改善箇所説明図

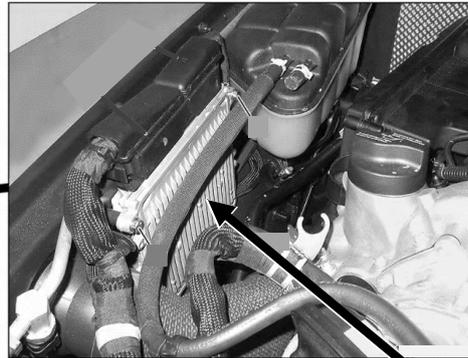
不具合発生箇所

エンジンコントロールユニット

エンジンコントロールユニットの制御プログラムにおいて、生産指示が不適切なため、誤った制御プログラムが搭載されている。そのため、排出ガスが基準値を超えるおそれがある。

全車両、エンジンコントロールユニットの制御プログラムを正規のプログラムに書き換える。

識別 : 車台番号の付近に黄色の識別ペイントを塗布する
